Construction d'un groupe scolaire

ZAC du Port à PANTIN (93)

COMPTE-RENDU REUNIONS MOA / MOE

N° 01 – réunion du 28/07/2016

PLAN DE CESSION DU LOT 8A

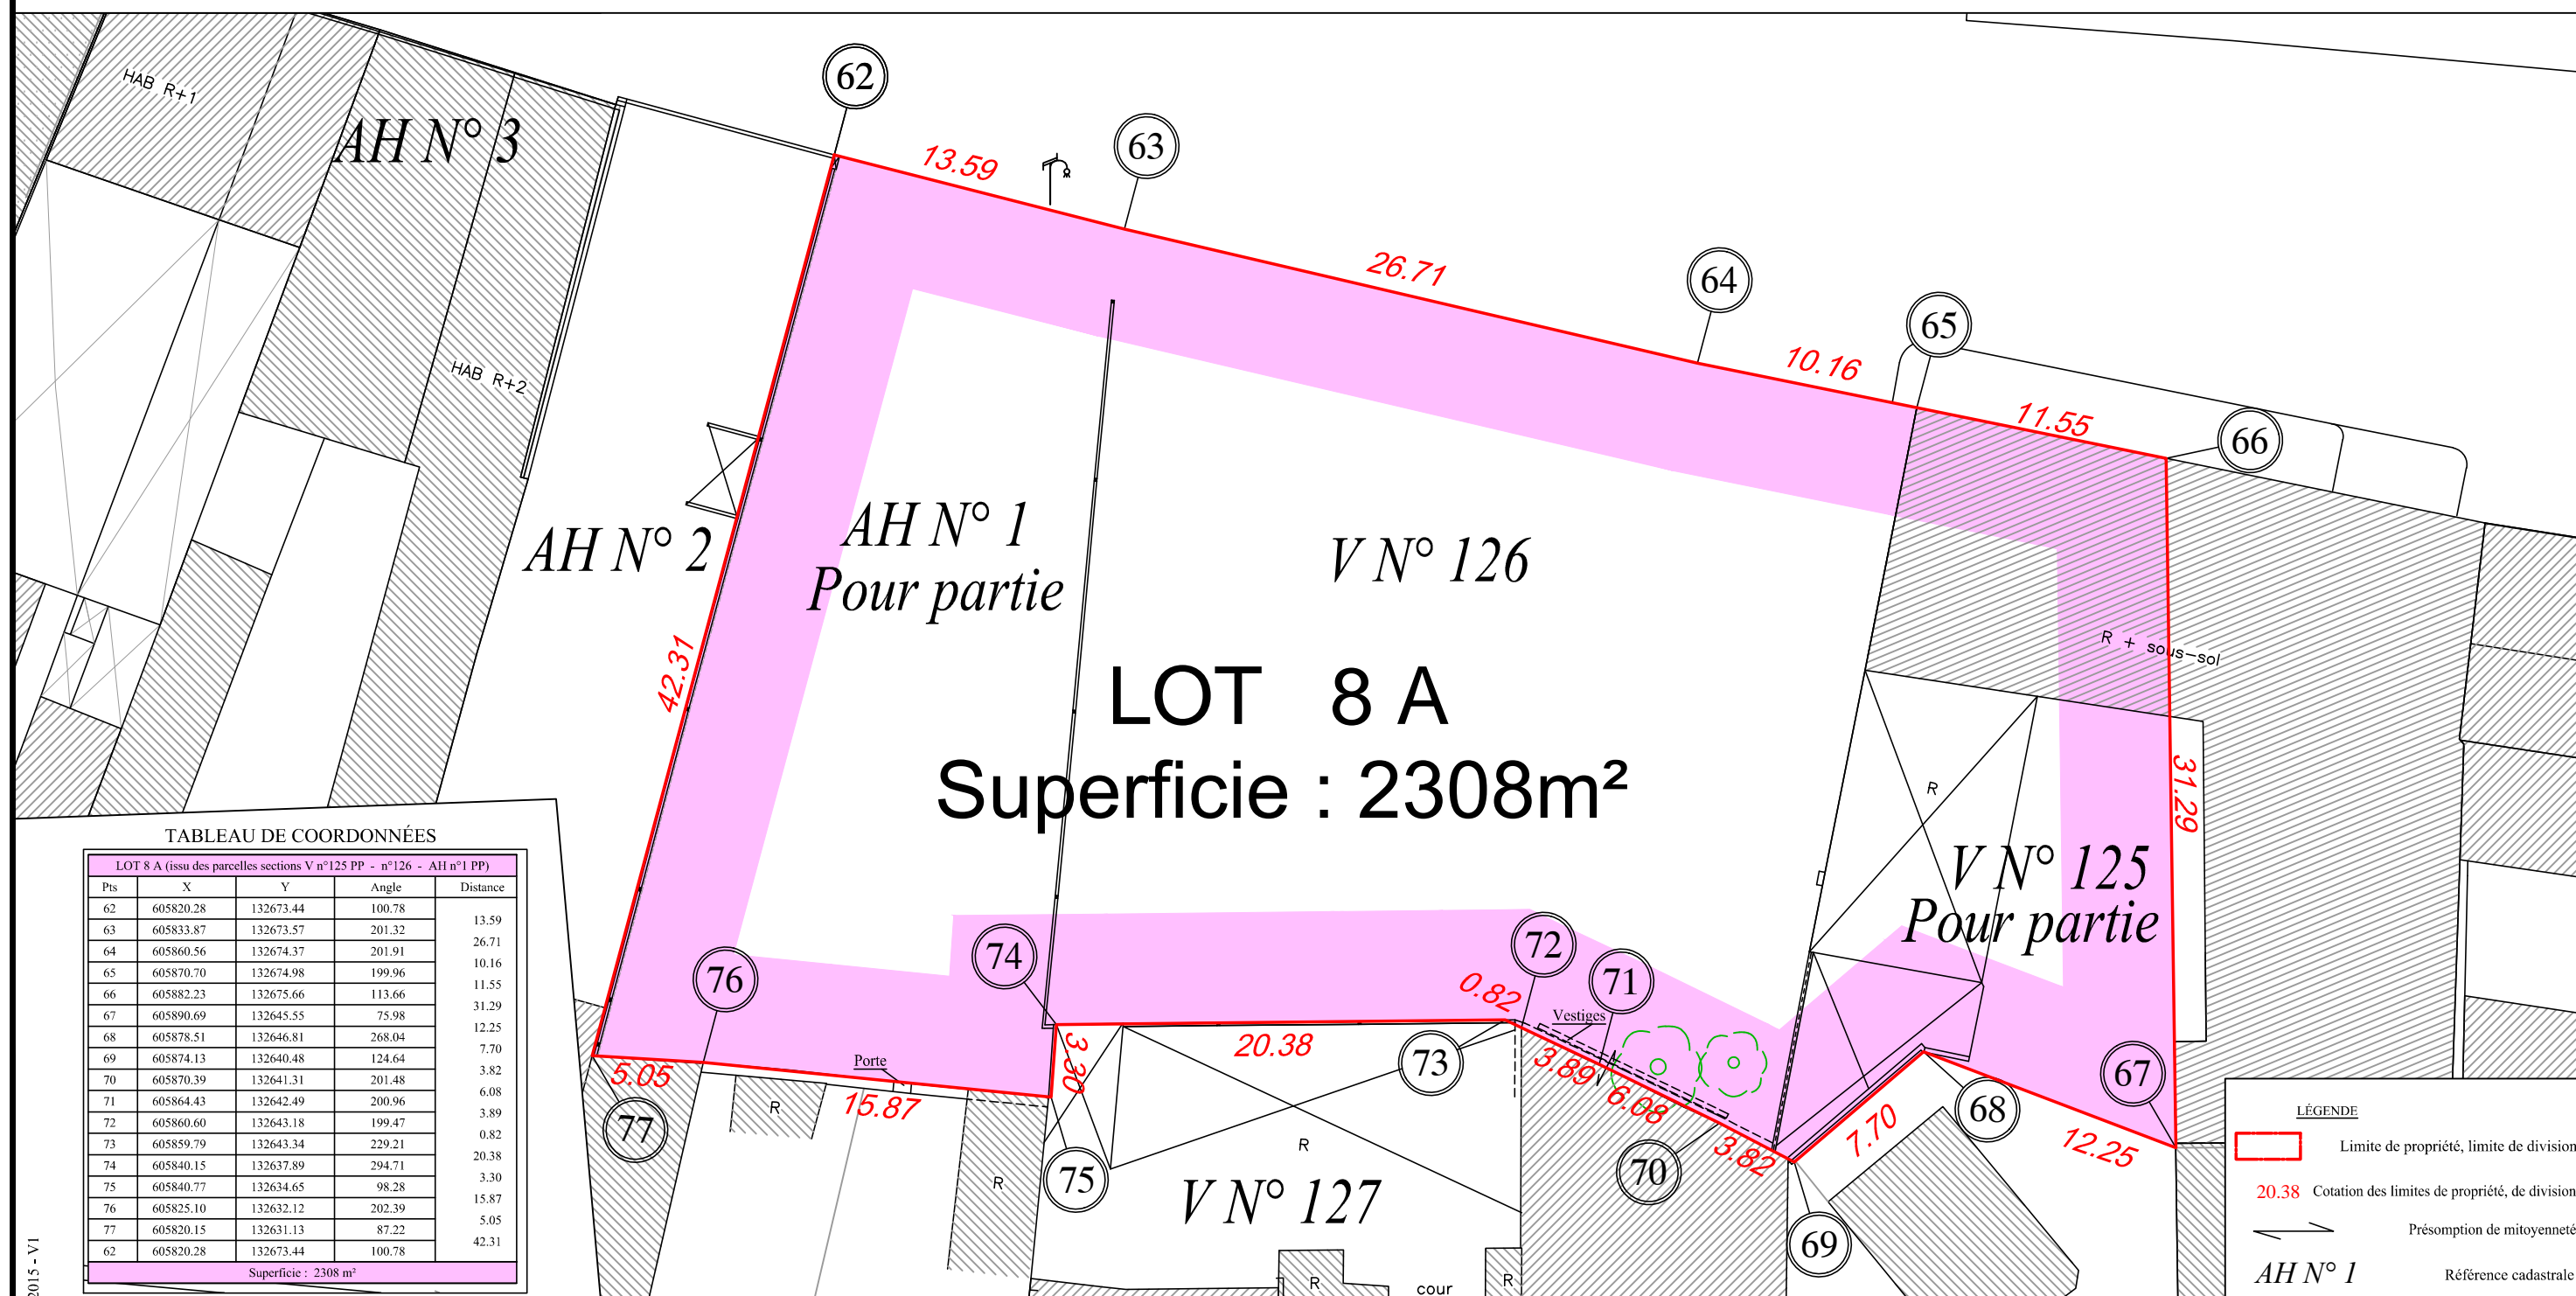
- Limite foncière et alignement sur voie et emprise publique
Deux solutions sont envisagées par la Direction de l'Urbanisme pour le découpage foncier définitif du terrain :

1. Soit le découpage foncier est établi suivant le nu extérieur de la zone couverte : comme prévu initialement (cf plan de cession du lot 08A de février 2015 ci-joint : *130805 plan de cession du lot 8A 27 fev 2015.pdf*).

2. Soit le découpage foncier est établi le long de la façade en retrait du rez-de-chaussée. Cette solution suppose une demande d'autorisation d'occupation en surplomb de l'espace public pour les parties de bâtiment situées au-dessus. Cette solution interdit la réalisation des éléments de façades situés au droit de l'entrée en rez-de-chaussée (épines verticales) et de tout ouvrage de structure vertical du bâtiment. Cette solution n'est pas aujourd'hui la proposition de l'équipe de maîtrise d'œuvre.

> La maîtrise d'œuvre préconise donc la première solution car elle ne garantit pas l'absence de poteaux à l'aplomb des porte-à-faux les plus défavorables.

De plus le profil de la façade du bâtiment sera adapté afin que l'inflexion de la voie soit respectée comme sur les plans de ZAC initiaux. Une proposition de découpage sera faite par la MOE en ce sens. (cf plan ci-joint : *2.principe découpage foncier.pdf*)
